Avis IRSN/2017-00090

Objet : EDF - REP - Palier CPY - Prise en compte du retour d'expérience d'exploitation (REX) - Montage inadapté de raccords au refoulement des pompes du circuit d'injection de sécurité haute pression.

Réf. Saisine ASN - CODEP-DCN-2012-040076 du 11 mars 2013.

Localisation de la fuite au refoulement de la pompe RCV 001 PO

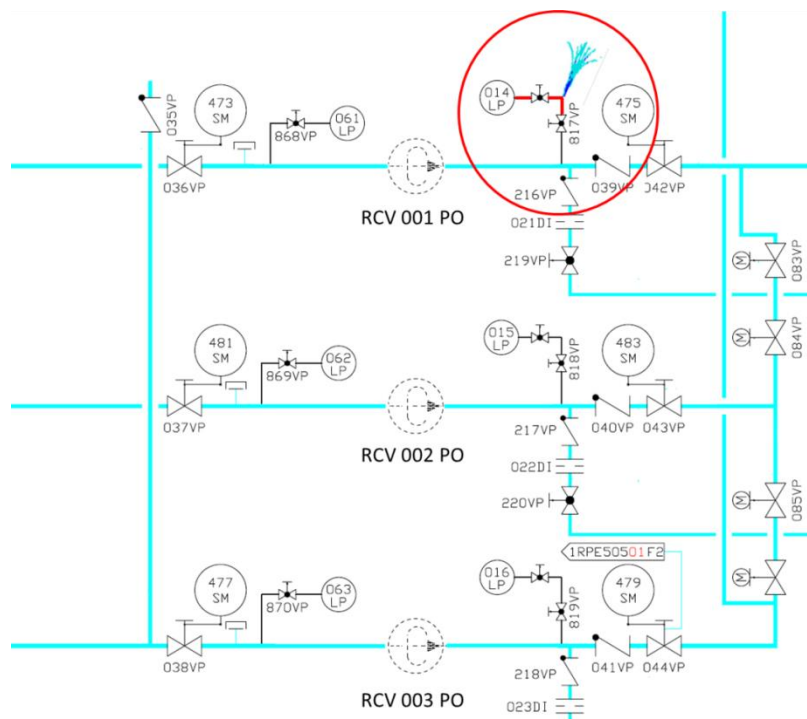
La fuite est localisée au bout d'une heure au niveau du raccord entre le capteur de mesure de pression situé au refoulement de la pompe RCV 001 PO et sa vanne d'isolement située en amont de ce dernier (cf. figure ci-après). La fermeture de cette vanne permet d'isoler la fuite et de lever ainsi l'événement RCP 1.

La fuite a été provoquée par un montage inadapté. En effet, le raccord situé entre la vanne d'isolement et le capteur de mesure de pression au refoulement de la pompe RCV 001 PO est un raccord de diamètre de 10 mm au lieu d'être un raccord de diamètre de 3/8 pouces (9,5 mm). D'après EDF, cette erreur de montage a été commise en avril 2015 lors de la mise en œuvre de la modification nationale (PNPP 1267 B) relative à l'amélioration de la tenue en température des pompes RCV, qui a nécessité le déplacement des trois capteurs de mesure de pression (RCV 014/015/016 LT) situés au refoulement des trois pompes du circuit RCV. Par ailleurs, le contrôle des deux autres pompes du circuit RCV du réacteur n° 1 de Saint-Laurent B a mis en évidence la même erreur de montage au niveau de ces capteurs qui n'avait néanmoins pas entraîné de fuite.

De plus, l'erreur de montage du raccord était présente simultanément au refoulement des trois pompes du circuit RCV (les deux pompes de la voie A et la pompe de la voie B). De ce fait, l'IRSN estime que la probabilité de défaillance à terme des trois pompes d'injection de sécurité haute pression par mode commun était significative sur le réacteur n° 1 de la centrale nucléaire de Saint Laurent B.

Cette erreur de montage du raccord des capteurs de pression situés au refoulement des pompes du circuit RCV est directement liée à une modification nationale déployée sur le palier CPY. Aussi, compte tenu des conséquences potentielles sur la sûreté, l'IRSN estime qu'EDF doit, pour l'ensemble des réacteurs ayant déployé la modification PNPP 1267 B, effectuer au plus tôt les contrôles et les remises en conformité éventuelles de ces raccords. **Ce point fait l'objet d'une recommandation en annexe.**

L'IRSN recommande qu'EDF contrôle au plus tôt et, le cas échéant, remette en conformité le raccord des capteurs de pression situés au refoulement des trois pompes du circuit de contrôle volumétrique et chimique (RCV), sur l'ensemble des réacteurs du palier CPY ayant intégré la modification nationale relative à l'amélioration de la tenue en température des pompes RCV.
